**OGGETTO:** D.lgs. N.152/2006, L.R. n.26/2022. Istanza di verifica di assoggettabilità a V.I.A. avente ad oggetto la progettazione degli interventi contro il dissesto idrogeologico di cui all'ex DPCM 14/07/2016 – III stralcio, decreto direttoriale del MATTM n. 25480 del 09/04/2020 e DGR n. 86 del 04/02/2020. Codice Rendis 16IR652/G1 “Lotto 3 - interventi di mitigazione del rischio idrogeologico – Comune di Miggiano”.

**PROPONENTE:** Commissario di Governo per il contrasto del Dissesto Idrogeologico

**PARERE**

Figura 1 Inquadramento dell'area di intervento

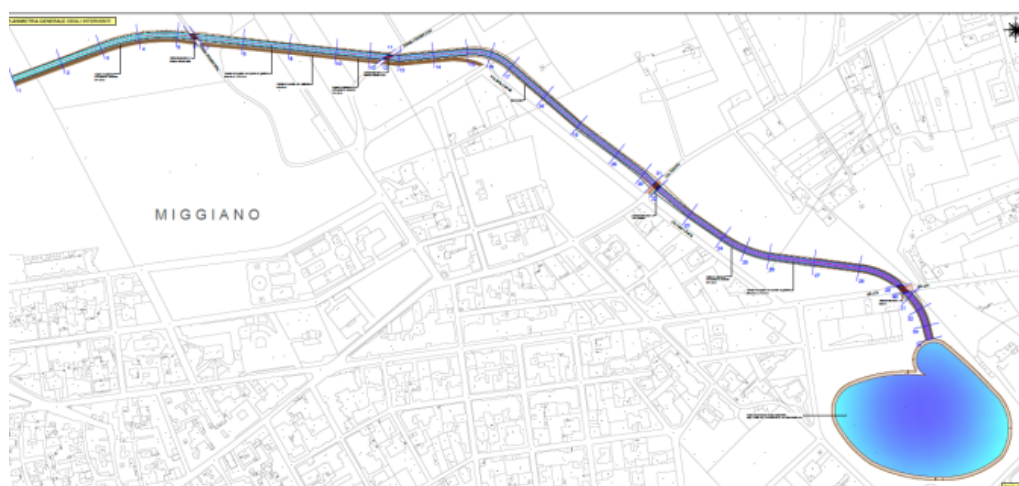
Il canale del PFTE ha una lunghezza complessiva di circa 1.210 m e presenta una sezione di larghezza al fondo di 6.00 m; interseca n. 4 strade esistenti - Attr. n.1 SP 374, Attr. n.2 SC Miggianno Montesano, Attr. n.3 Strada vicinale Vore, Attr. n.4 Strada vicinale Mila - in corrispondenza delle quali si prevedono manufatti scatolari di attraversamento in cemento armato.

- Per il I Stralcio possibilità di realizzare un canale a partire dalla sez. 22 sino alla sez. 34 del PFTE e la quota parte della vasca di accumulo con il raggiungimento della quota di fondo;
- Per il II Stralcio la realizzazione del canale a partire dalla sez. 1 fino alla sez. 22 e l'ulteriore allargamento della vasca di accumulo fino alla quota di fondo prevista nel PFTE approvato.

Figura 3 Sovrapposizione intervento con vincolistica PTA

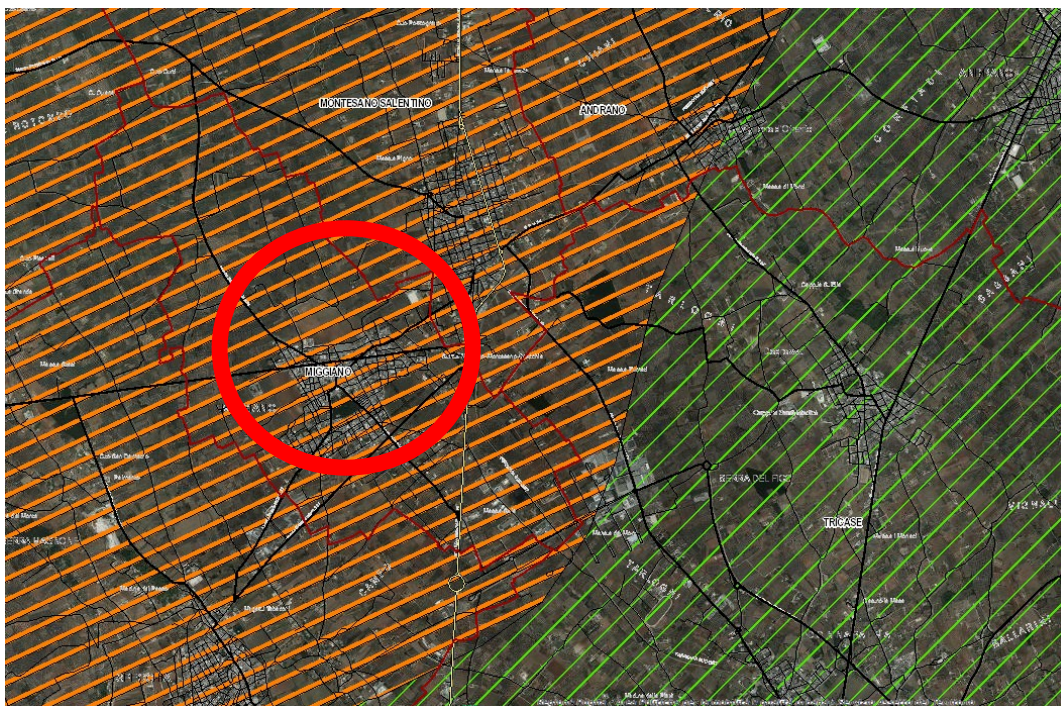
Da quanto dichiarato a pagina 8 della relazione tecnica, nella vasca di accumulo, dotata di pozzi disperdenti, vengono convogliate sia le acque pluviali urbane sia i deflussi extraurbani, generando una commistione di acque urbane ed extraurbane.

Le aree di progetto risultano sottoposte a vincolo d'uso degli acquiferi, dal **Piano di Tutela delle Acque, approvato con D.C.R. n. 230/2009 ed il cui aggiornamento 2015-2021 è stato approvato con D.C.R. n. 154 del 23/05/2023**, cosiddetto di **"Tutela Quali Quantitativa"**.

In merito alla gestione delle acque meteoriche, nel caso in cui le acque vengano collettate verso un recapito finale puntuale, dovrà trovare applicazione quanto previsto all'art. 4 comma 10 del RR 26/2013:

*"Le acque meteoriche di dilavamento incidenti su strade extraurbane provviste di sistemi di collettamento anche a cielo aperto, sono soggette a quanto previsto nei commi 1, 5 e 6 del presente articolo", ovvero le acque raccolte e colettate prima dello scarico nel recapito finale dovranno essere sottoposte ad un trattamento di grigliatura, dissabbiatura ed eventuale disoleazione, se richiesto dall'Autorità competente al rilascio dell'**Autorizzazione allo scarico**".*

La tipologia di opere previste, nel loro insieme, non confliggono con i vincoli imposti dal Piano di Tutela delle Acque, approvato con D.C.R. n. 230/2009 ed il cui aggiornamento 2015-2021 è stato approvato con D.C.R. n. 154 del 23/05/2023, pertanto questa Sezione, ritiene, limitatamente agli aspetti di competenza, che non sussistano impatti significativi e negativi determinati dalle opere in progetto.

- qualora le opere configurino uno scarico puntuale delle acque, sia acquisito il parere della competente Autorità all'Autorizzazione allo scarico;
- dopo l'attraversamento denominato n.1 S.P. 374 e prima della Sezione n. 34, siano previste tutte le idonee soluzioni utili ad evitare l'immissione nel corpo idrico recettore di materiale di origine antropica, solido grossolano (ad es. plastica, carta, buste, polistirolo, etc), eventualmente captati nel bacino idrografico e veicolati, in caso di evento piovoso;
